ENERGINET
 Myndighedsenheden

ANMELDELSE – NC RFG

ANMELDELSE AF ÆNDRING AF NATIONALE KRAV – NC RFG – IKKE-SYNKRONE PRODUKTIONSANLÆG – PFAPR

3.1 Krav til PFAPR – ikke-synkrone produktionsanlæg af type B, C og D

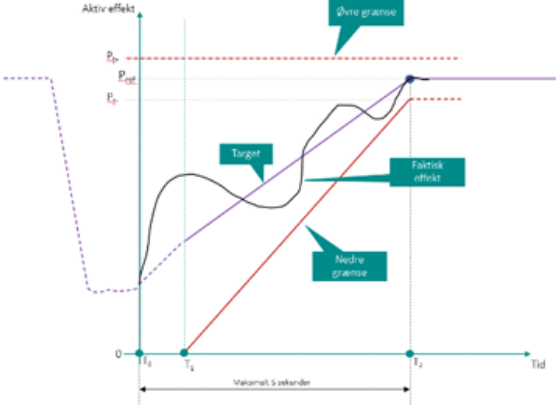
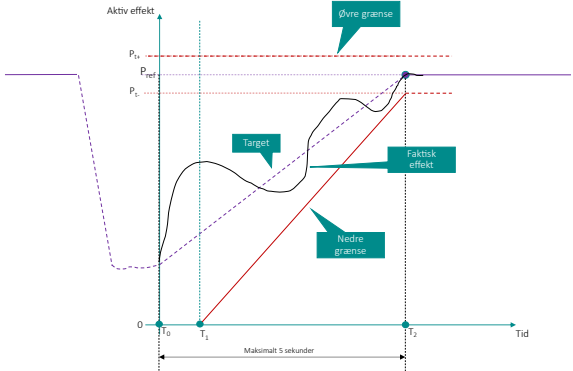
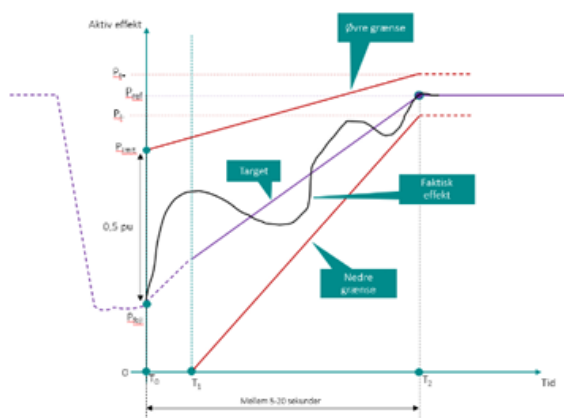
Nuværende krav	Forslag til ændret krav
[forsinket exit af FRT] For ikke-synkrone produktionsanlæg af type B, C og D gælder: Anlægget skal efter et indsvingningsforløb levere normal produktion senest 5 sekunder efter, at driftsforholdene i tilslutningspunktet er tilbage i området kontinuert drift. Nøjagtighed for en fuldført regulering skal være i området $\pm 5\%$ af P_n, med forbehold for ændring i tilgængeligheden af primær energikilde. Effektreguleringen skal ske med en tilnærmelsesvis konstant gradient, hvor den aktive effekt under indsvingningsforløbet skal ligge indenfor området defineret på nedenstående figur, hvor: • T_0 er tidspunktet hvor driftsforholdene er tilbage i området kontinuert drift. • T_1 er mellem 100-500 ms. efter T_0 og angiver tidspunktet hvor anlægget forlader FRT-tilstand, når funktionen til forsinket exit af FRT-tilstand anvendes, jf. krav nedenfor. Hvis funktionen ikke anvendes, er $T_1 = T_0$. • T_2 er tidspunktet hvor anlægget igen levere normal produktion (kan være op til 5 sekunder efter T_0). • P_{ref} er normal produktion før fejl. • P_{t+} og P_{t-} er henholdsvis $P_{ref} \pm 5\%$ af P_n. 	[forsinket exit af FRT] For ikke-synkrone produktionsanlæg af type B, C og D gælder (almindelig PFAPR): Anlægget skal efter et indsvingningsforløb levere normal produktion senest 5 sekunder efter, at driftsforholdene i tilslutningspunktet er tilbage i normaldriftsområdet. Nøjagtighed for en fuldført regulering skal være i området $\pm 5\%$ af P_n, med forbehold for ændring i tilgængeligheden af primær energikilde. Effektreguleringen skal ske med en tilnærmelsesvis konstant gradient, hvor den aktive effekt under indsvingningsforløbet skal ligge inden for området (den øvre og nedre grænse) fastsat på nedenstående figur, hvor: • T_0 er tidspunktet hvor driftsforholdene er tilbage i normaldriftsområdet. • T_1 er mellem 100-500 ms. efter T_0 og angiver tidspunktet hvor anlægget forlader FRT-tilstand, når funktionen til forsinket exit af FRT-tilstand anvendes, jf. krav ovenfor. Hvis funktionen ikke anvendes, er $T_1 = T_0$. • T_2 er tidspunktet hvor anlægget igen levere normal produktion (kan være op til 5 sekunder efter T_0). • P_{ref} er normal produktion før fejl. • P_{t+} og P_{t-} er henholdsvis $P_{ref} \pm 5\%$ af P_n.

Tidspunktet hvor den aktive effekt er tilbage til normal produktion, T_2 , skal kunne indstilles til mellem 5 og 20 sekunder med en opløsning på 1 sekund. Den aktive effekt må på intet tidspunkt under reguleringen overstige P_{t+} , og skal yderligere ligge inden for den øvre og nedre tolerance som vist på nedenstående figur.

- Den øvre tolerance er linjen fra P_{limit} ved T_0 og til P_{t+} ved T_2 hvor
 - P_{limit} er defineret som: $P_{\text{fejl}} + 0,5 \text{ pu}$,
 - P_{fejl} er den aktive effekt til tidspunkt T_0 .
- Den nedre tolerance er linjen fra $P = 0$ ved T_1 og til P_{t-} ved T_2 .

Derudover gælder det at den maksimale gradient under reguleringen (mellem T_0 og T_2) ikke må overstige 25 % af P_n/s .

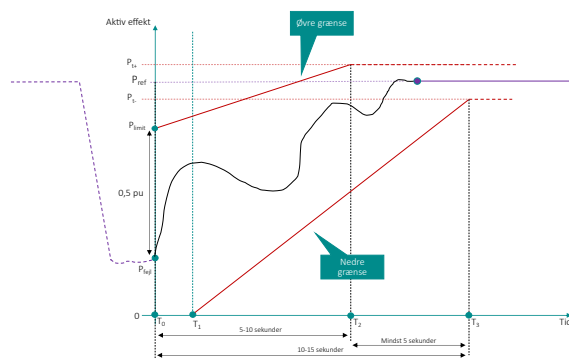
Transmissionstilsluttede produktionsanlæg skal udover den almindelige PFAPR, som nævnt ovenfor, være i stand til at udføre en langsommere og kontrolleret regulering af aktiv effekt tilbage til normal produktion – udvidet PFAPR. Krav til udvidet PFAPR er fastlagt i nedenstående og vist på nedenstående figur. Funktionaliteten for udvidet PFAPR skal kunne aktiveres på anmodning fra Energinet. Når udvidet PFAPR er aktiveret, gælder dette i stedet for kravene til almindelig PFAPR.

- Den øvre grænse er linjen fra P_{limit} ved T_0 og til P_{t+} ved T_2 , hvor
 - P_{limit} er defineret som: $P_{\text{fejl}} + 0,5 \text{ pu}$, med øvre grænse $P_{\text{limit}} = P_{t+}$.
 - P_{fejl} er den aktive effekt ved tidspunktet for fejludkobling.
- Den nedre grænse er linjen fra $P = 0$ ved T_1 og til P_{t-} ved T_3 .

Produktionsanlægstype	T_2	T_3
Anlæg med primær energi vind	5 sekunder	10 sekunder
Anlæg med vindenergi og andre energikilder	Vindenergi $\geq 60\%$ af anlægskapaciteten: 5 sekunder Vindenergi $< 60\%$ af anlægskapaciteten: [5-10] sekunder	Vindenergi $\geq 60\%$ af anlægskapaciteten: 10 sekunder Vindenergi $< 60\%$ af anlægskapaciteten: [10-15] sekunder
Anlæg med andre energikilder	[5-10] sekunder	[10-15] sekunder
Alle anlæg med kapacitet større end 200 MW. (Uanset typen af primær energi)	[5-10] sekunder	[10-15] sekunder

Den øvre grænse er afhængig af den aktive effekt under fejl; dog begrænset til P_{t+} .

Kravet til PFAPR er ændret fordi, det nuværende krav til udvidet PFAPR har vist sig at være u hensigtsmæssig i visse sammenhænge. Det underlæggende systembehov er uændret, men kravets specifikke udformning har gjort det meget vanskeligt for anlægsejer at finde tekniske løsninger som kan overholde kravet i visse sammenhænge.

Derfor justeres kravet, således der gives større fleksibilitet til anlægsdesign, og der tages hensyn til begrænsninger i eksisterende teknologier.

Figur til almindelig PFAPR:

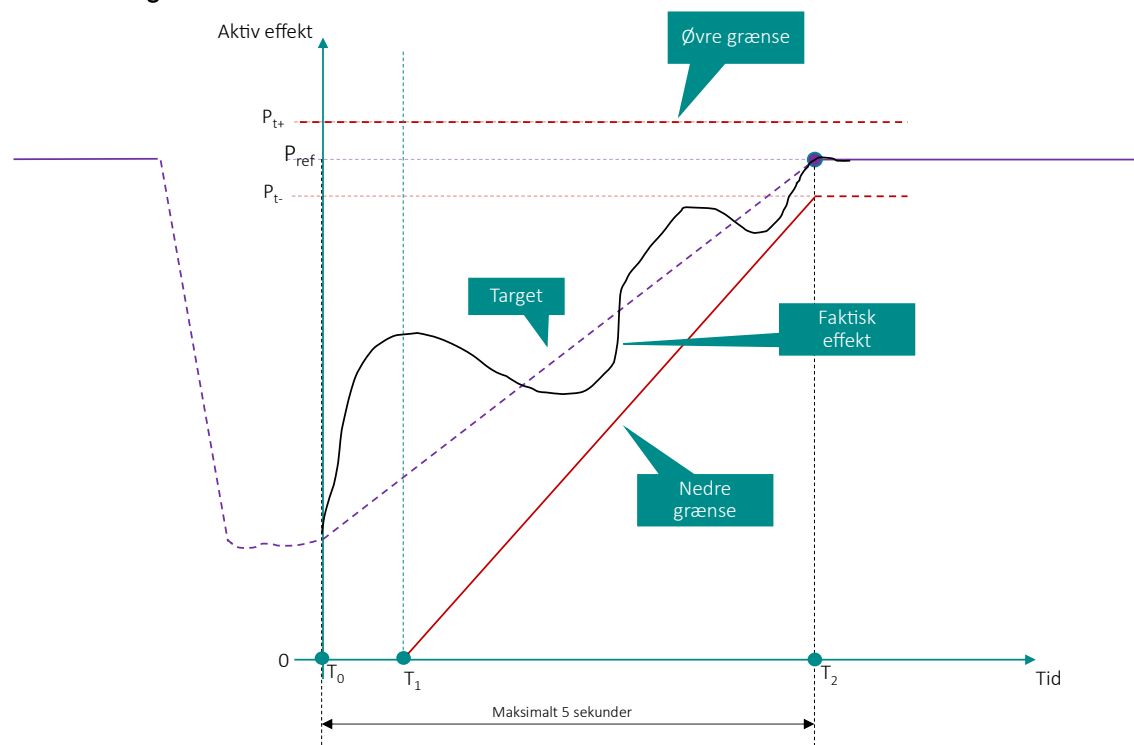
Anlægget skal efter et indsvingningsforløb levere normal produktion senest 5 sekunder efter, at driftsforholdene i tilslutningspunktet er tilbage i normaldriftsområdet.

Nøjagtighed for en fuldført regulering skal være i området $\pm 5\%$ af P_n , med forbehold for ændring i tilgængeligheden af primær energikilde.

Effektreguleringen skal ske med en tilnærmelsesvis konstant gradient, hvor den aktive effekt under indsvingningsforløbet skal ligge inden for området (den øvre og nedre grænse) fastsat på nedenstående figur, hvor:

- T_0 er tidspunktet hvor driftsforholdene er tilbage i normaldriftsområdet.
- T_1 er mellem 100-500 ms. efter T_0 og angiver tidspunktet hvor anlægget forlader FRT-tilstand, når funktionen til forsinket exit af FRT-tilstand anvendes, jf. krav ovenfor. Hvis funktionen ikke anvendes, er $T_1 = T_0$.
- T_2 er tidspunktet hvor anlægget igen levere normal produktion (kan være op til 5 sekunder efter T_0).
- P_{ref} er normal produktion før fejl.
- P_{t+} og P_{t-} er henholdsvis $P_{ref} \pm 5\%$ af P_n .

Figur til udvidet PFAPR:

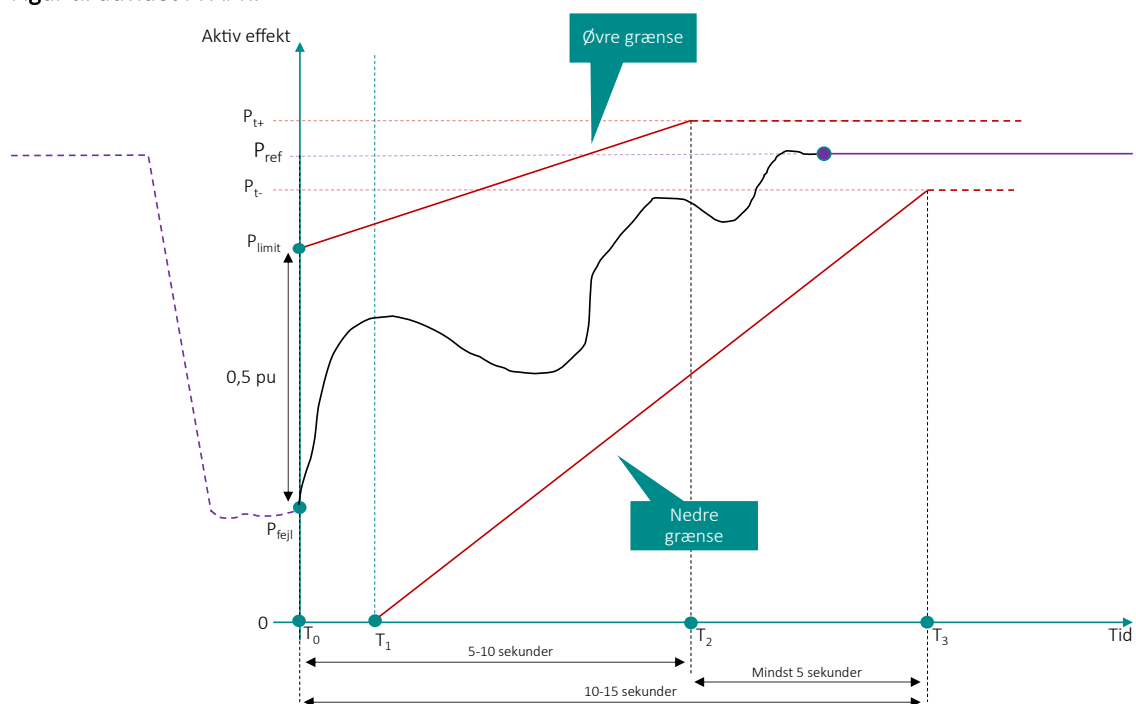
Transmissionstilsluttede produktionsanlæg skal udover den almindelige PFAPR, som nævnt ovenfor, være i stand til at udføre en langsommere og kontrolleret regulering af aktiv effekt tilbage til normal produktion – udvidet PFAPR. Krav til udvidet PFAPR er fastlagt i nedenstående og vist på nedenstående figur. Funktionaliteten for udvidet PFAPR skal kunne aktiveres på **anmodning** fra Energinet. Når udvidet PFAPR er aktiveret, gælder dette i stedet for kravene til almindelig PFAPR.

Når udvidet PFAPR er aktiveret, skal reguleringen af aktiv effekt ligge inden for området defineret ved den øvre og nedre grænse, som vist på nedenstående figur.

- Den øvre grænse er linjen fra P_{limit} ved T_0 og til P_{t+} ved T_2 , hvor

- P_{limit} er defineret som: $P_{\text{fejl}} + 0,5 \text{ pu}$, med øvre grænse $P_{\text{limit}} = P_{t+}$.
- P_{fejl} er den aktive effekt ved tidspunktet for fejludkobling.
- Den nedre grænse er linjen fra $P = 0$ ved T_1 og til P_{t-} ved T_3 .

Den øvre grænse er afhængig af den aktive effekt under fejl; dog begrænset til P_{t+} .

Ændringer fra høringsudkast:

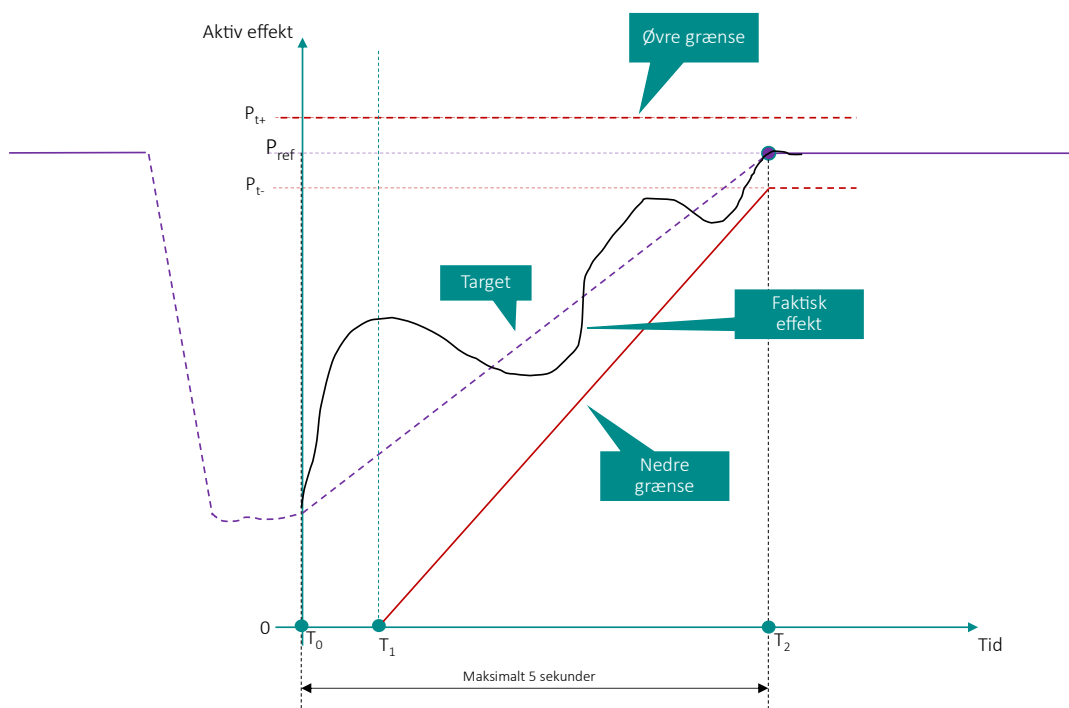
[rettet lilla kurve]

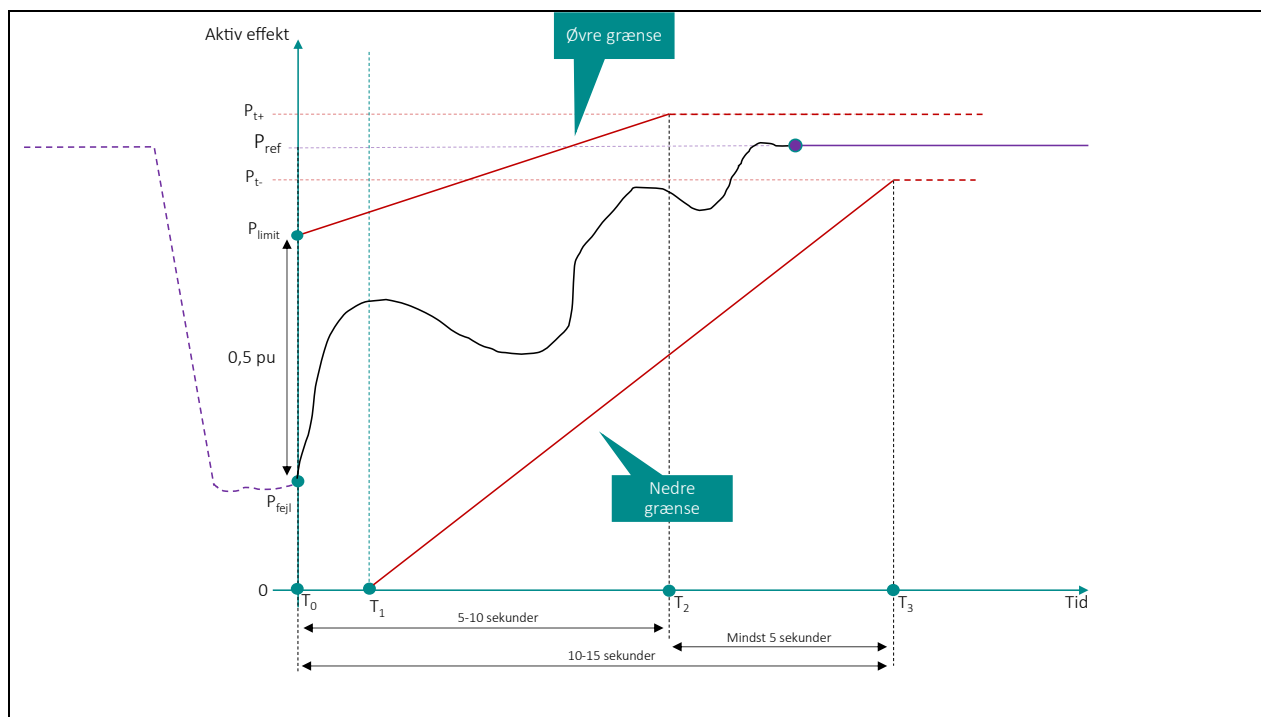
Tidspunkterne T_2 og T_3 er variable og specificeres af Energinet i forbindelse med aktivering af funktionen for udvidet PFAPR. Tidspunkterne T_2 og T_3 specificeres i overensstemmelse med tabellen nedenfor. Anlægget skal kunne justeres til at overholde opdaterede værdier for tidspunkterne T_2 og T_3 på efterspørgsel og med en rimelig frist fastsat af Energinet.

Produktionsanlægstype	T_2	T_3
Anlæg med primær energi vind	5 sekunder	10 sekunder
Anlæg med vindenergi og andre energikilder Afhænger af fordeling af produktionskapacitet mellem vindenergi og andre energikilder.	Vindenergi $\geq 60 \%$ af anlægskapaciteten: 5 sekunder Vindenergi $< 60 \%$ af anlægskapaciteten: [5-10] sekunder	Vindenergi $\geq 60 \%$ af anlægskapaciteten: 10 sekunder Vindenergi $< 60 \%$ af anlægskapaciteten: [10-15] sekunder
Anlæg med andre energikilder	[5-10] sekunder	[10-15] sekunder
Alle anlæg med kapacitet større end 200 MW. (Uanset typen af primær energi)	[5-10] sekunder	[10-15] sekunder

Derudover gælder:

- T_2 og T_3 fastsættes kun som heltalsværdier.
- Forskellen mellem T_2 og T_3 skal mindst være 5 sekunder.

I tilfælde med spændingsdyk til under 0,1 pu (spændingens synkronkomponent) og/eller spændingsdyk med en varighed på over 300 ms, tillades det, at anlægget returnerer den aktive effekt hurtigere end defineret ved T_2 og dermed overskrider den øvre grænse, mens den nedre grænse og P_{t+} må ikke overskrides.
